MEDIÇÃO BLOCO 03

ESCOLA DO FUTURO DO ESTADO DE GOIÁS
EM ARTES BASILEU FRANÇA
BLOCO 03

CONTEÚDO ALTERAÇÃO DA PORTA DE CORRER 2F VENEZIANA POR VENEZIANA FIXA 90X90 PARA ACESSOS SHAFTS NOS WCS FUNCIONÁRIOS		
AUTOR ORIGINAL DO PROJETO DE ARQUITETURA PETRUS ENGENHARIA		
AUTOR DO COMPATIBILIZAÇÃO: MOIRA NUNES - CAU A1444913	ENDEREÇO RUA 26, 513-561 - AV. UNIVERSITÁRIA, 1750 - SETOR LESTE UNIVERSITÁRIO, CEP 74605-010, GOIÂNIA-GO	GOVERNO DE GOIÁS Secretaria de Estado da Infraestrutura
PROPRIETÁRIO SECRETARIA DO ESTADO DE DESENVOLVIMENTO E INOVAÇÃO CNPJ: 21.652.711/0001-10	DATA 23/10/2025	ESCALA Como indicado
		PRANCHA 01/01

PLANTA BAIXA TÉRREO - ALV. BLOCO 9 CM
ESC:1 : 75

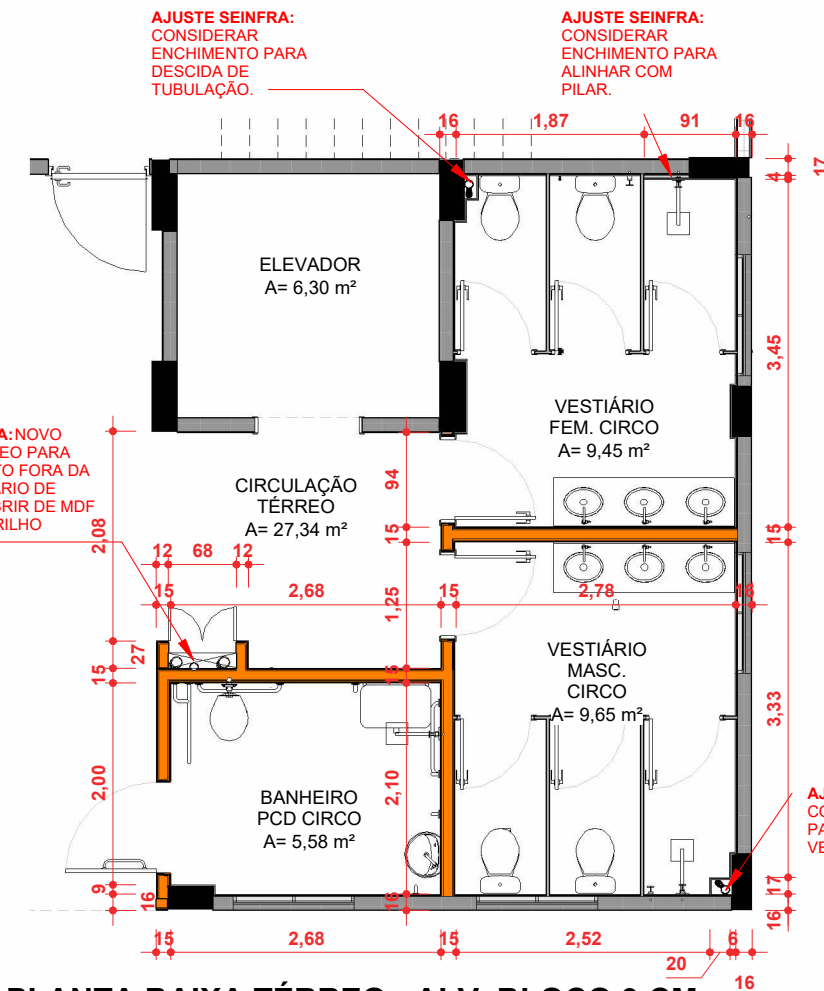
AJUSTE SEINFRA:
CONSIDERAR
ENCHIMENTO PARA
DESCIDA DE
TUBULAÇÃO.

AJUSTE SEINFRA:
CONSIDERAR
ENCHIMENTO PARA
ALINHAR COM
PILAR.

AJUSTE SEINFRA:
CONSIDERAR
ENCHIMENTO ABAIXO
DA BANCADA PARA
EMBUTIR TUBULAÇÃO
DE ESGOTO

AJUSTE SEINFRA:
CONSIDERAR SHAFT
PARA DESCIDA DE
TUBULAÇÃO.

AJUSTE SEINFRA:
CONSIDERAR
ENCHIMENTO PARA
DESCIDA DE
TUBULAÇÃO.

AJUSTE SEINFRA: NOVO
SHAFT NO TÉRREO PARA
DESCIDA ESGOTO FORA DA
VIGA COM ARMÁRIO DE
2 PORTAS DE ABRIR DE MDF
BRANCO SEM BRILHO
70X210CM

PLANTA BAIXA PAV 1 - ALV. BLOCO DE 9CM
ESC:1 : 75

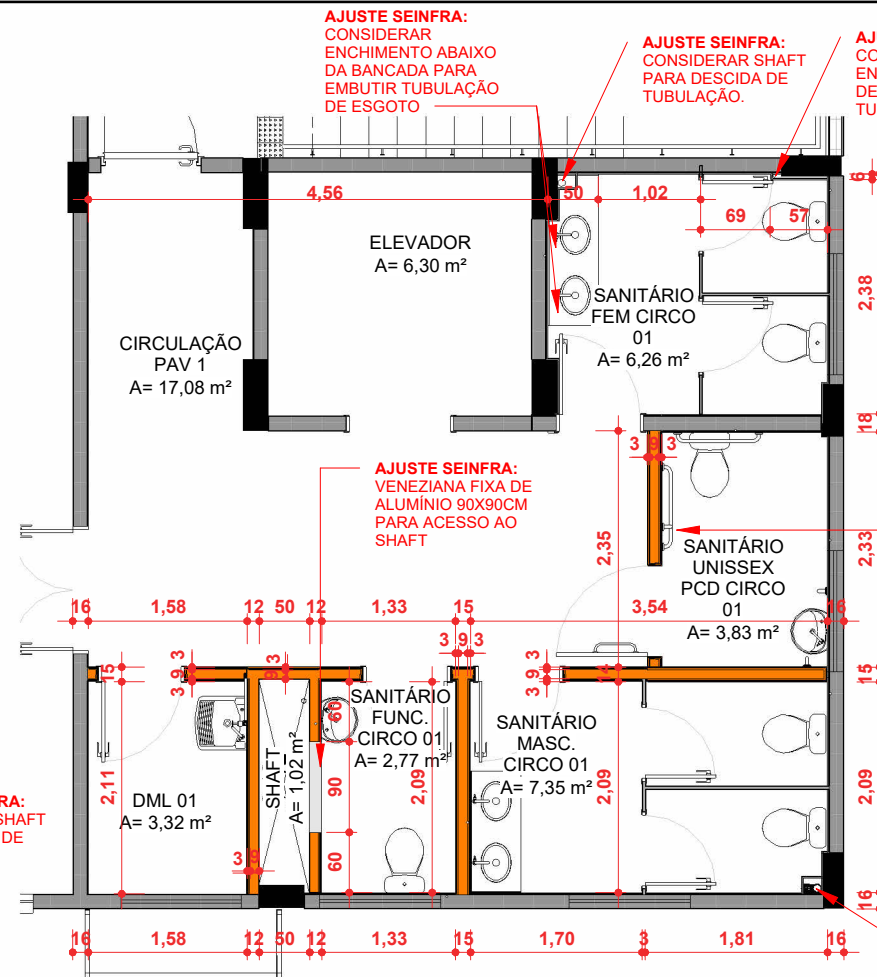
AJUSTE SEINFRA:
CONSIDERAR SHAFT
PARA DESCIDA DE
TUBULAÇÃO.

AJUSTE SEINFRA: CONSIDERAR
ENCHIMENTO PARA DESCIDA
DE TUBULAÇÃO.
ALTERAÇÃO PORTA PARA
PERMITIR ABERTURA.

AJUSTE SEINFRA:
CONSIDERAR
ENCHIMENTO ABAIXO
DA BANCADA PARA
EMBUTIR TUBULAÇÃO
DE ESGOTO

PLANTA BAIXA PAV 2 - ALV. BLOCO DE 9 CM
ESC:1 : 75

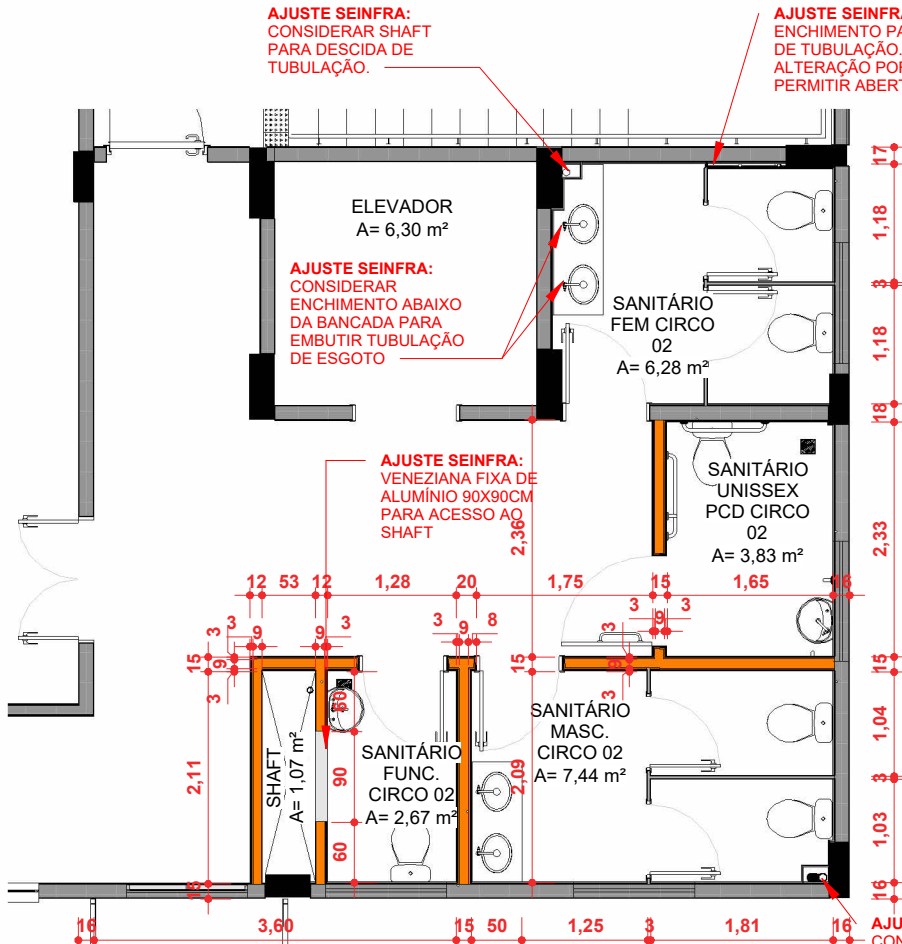
AJUSTE SEINFRA: CONSIDERAR
ENCHIMENTO PARA DESCIDA DE
TUBULAÇÃO.
ALTERAÇÃO PORTA PARA
PERMITIR ABERTURA.
